Projet de trémie – carrefour de Porte-de-France à Saint-Genis-Pouilly (01)

Compléments à la demande au cas par cas

30/03/22

Figure 23 : évolution du débit d'épuisement (en m³/h) en fonction du temps

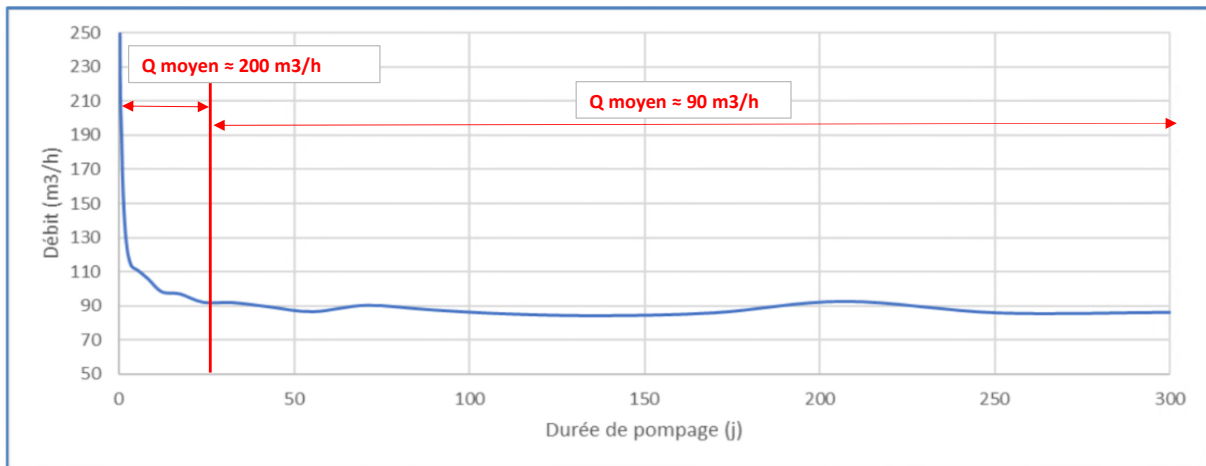
- ▶ Quel est le volume estimé des remblais et leur devenir ?
- ▶ Quel est le volume d'eau qui sera prélevé dans la nappe souterraine en vue de travailler à sec. Il conviendra ensuite de le comparer avec la ou les rubriques ad'hoc de l'annexe à l'article R122-2 du code de l'environnement et le cas échéant de modifier le cerfa.

Le volume d'eau estimé qui sera prélevé dans la nappe est estimé entre 1 704 000 m³ et 2 136 000 m³ avec les données connues à l'heure actuelle. Ce chiffre est soumis à certaines conditions, dont celles exprimées en annexe 1.

HYPOTHESES :

Durée globale chantier estimée **30 mois**

Phasage global ouverture **2 phases = Panneau Nord et Panneau Sud**

Rabattement estimé entre 434,6 et 440,4 mNGF au droit de la fouille globale
-> correspond à la cote limite des terrassements prévus pour l'installation de la trémie

Hypothèses hydrodynamiques majorantes, notamment K moraines (= voir rapport FONDASOL)

Panneau Nord

Avant 20 jours	Q moyen	200 m³/h	durée chantier
Après 20 jours	Q moyen	90 m³/h	15 mois

Panneau Sud

Avant 20 jours	Q moyen	200 m³/h	durée chantier
Après 20 jours	Q moyen	90 m³/h	15 mois

-> sera normalement moins productif en eau mais compte-tenu des incertitudes liées à l'écoulement de l'eau côté Panneau Nord, on garde les mêmes hypothèses

Intervalle volume total pompé estimé pour mise hors d'eau fouille Panneaux Nord et Sud (en m³)	> 1 704 000	< 2 136 000
--	-------------	-------------
